MPG.Z.431.0275.2017

Protokół

Przedmiot: Kanalizacja deszczowa

PROJEKT:
ODWODNIENIE TERENU NIERUCHOMOŚCI
PRZY UL. JAGIELLOŃSKIEJ 61 W BYDGOSZCZY
DZ. NR EW. 158/13, 158/15, 158/16, OBR. 178
Z ZEWNĘTRZNĄ INSTALACJĄ KANALIZACJI
DESZCZOWEJ I PRZYŁĄCZEM
DO SIECI DESZCZOWEJ
NA DZ. NR EW. 158/23 I 259 OBR. 178.

PROJEKT
ZAGOSPODAROWANIA TERENU

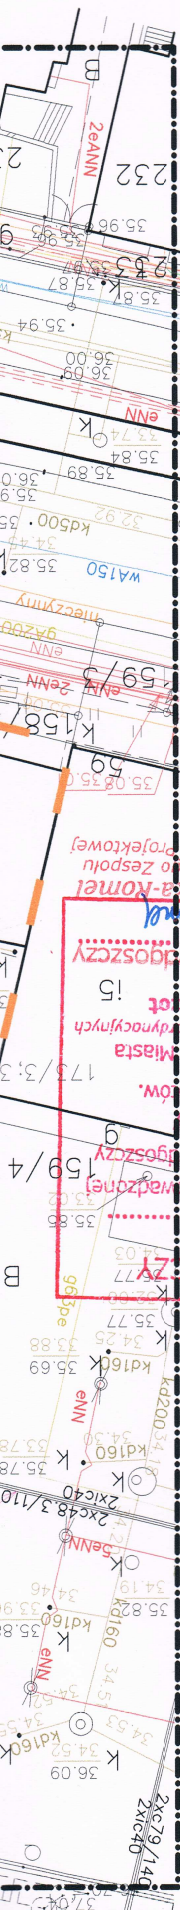
Zobowiązuje się zachować normatywne odległości od drzew, chronić system korzeniowy.

Roboty budowlano-montażowe przy skrzyżowaniu z uzbrojeniem telekom. prowadzić pod nadzorem

służb NETIA S.A. (*rozpoczęcie robót zgłosić w NETII S.A. 14 dni wcześniej tel. 22 352 66 76*).

Zobowiązuje się inwestora i wykonawcę robót do prowadzenia prac w sposób wykluczający możliwość uszkodzenia znaków geodezyjnych (punkty poligonowe, repery) oraz powstania awarii sieci gaz., energet., wod-kan., teletechn., a także pokrycia wszelkich kosztów z nią związanych. Bezwzględnie zachować normatywne odległości od w/w sieci.
